Modulo per la presentazione delle osservazioni per i piani/programmi/progetti sottoposti a procedimenti di valutazione ambientale di competenza statale

PORTAVOCE COMITATO SARCIDANO DIFESA TERRITORIALE

ID: **11019** Impianto di produzione dell'energia elettrica da fonte eolica costituita da 22 aerogeneratori avente potenza di immissione pari a 136,84 MW con relativo collegamento alla rete elettrica, denominato "ESTERZILI WIND" ubicato nei comuni di Esterzili, Escalaplano e Seui (SU)

Proponente: SCS 15 S.r.l.

Densità di impianti eolici GSE per Comune

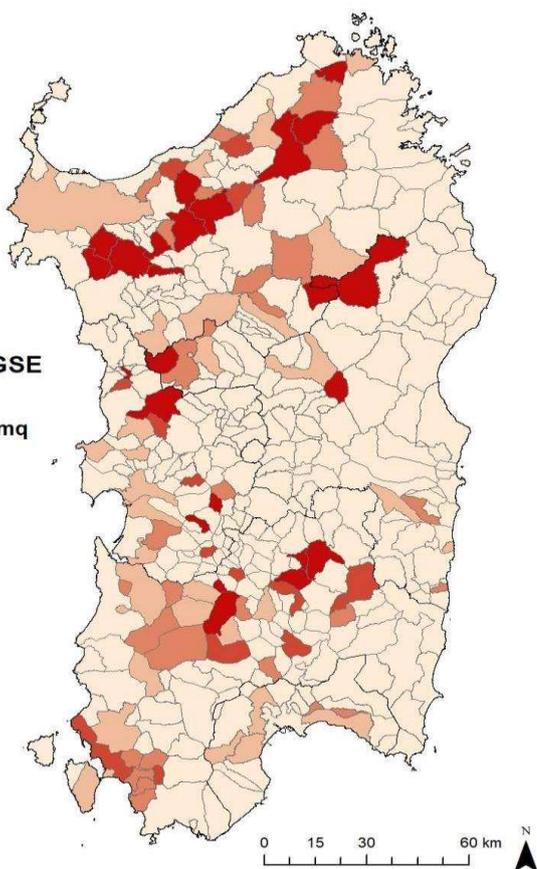
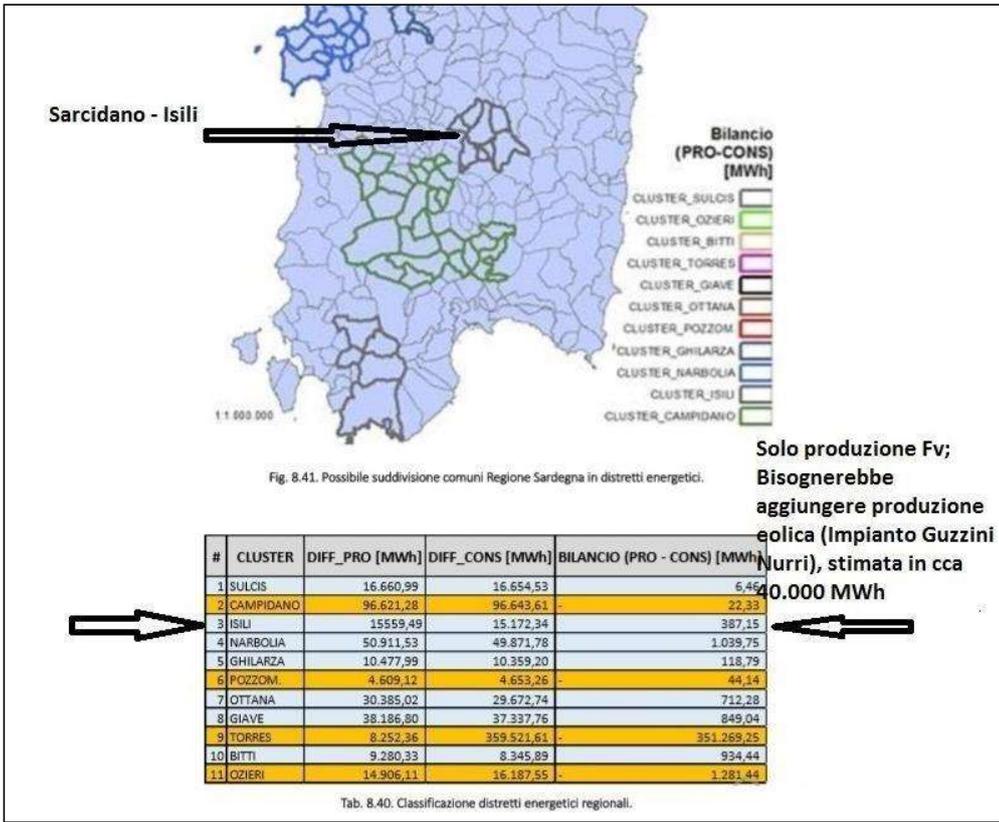
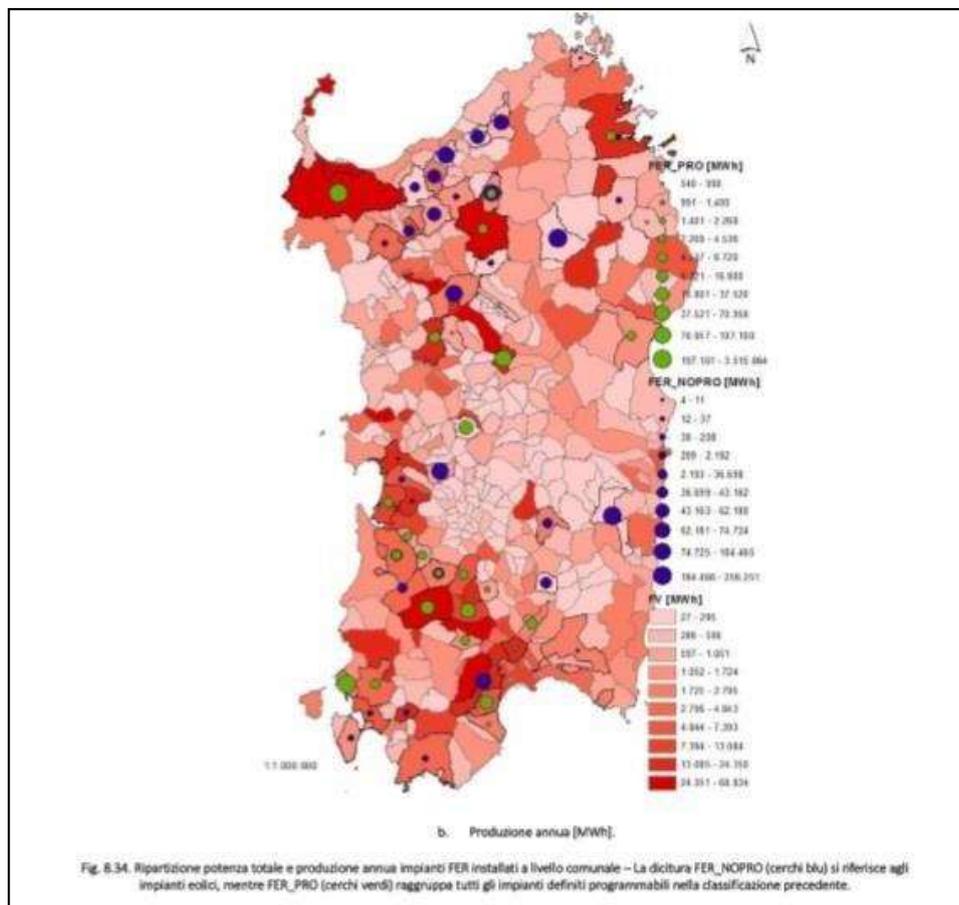
Infatti il PEARS individua Isili tra i **distretti energetici** e tra le «zone nelle quali si rileva, a livello di bilancio annuo, una produzione di energia da tali fonti rinnovabili superiore rispetto all'energia elettrica prelevata» come ben rappresentato nelle seguenti figure, sempre estratte dal PEARS (pag. 183 e 184):

(N.B.: comuni aventi una differenza annua tra i consumi e la produzione da FER positiva (colore rosso) o negativa (colore blu). Questi ultimi sono quelli per i quali la produzione da FER fotovoltaica e da bioenergie sul territorio comunale può considerarsi superiore ai consumi comunali annui registrati, presentando dunque un surplus di energia prodotta.)
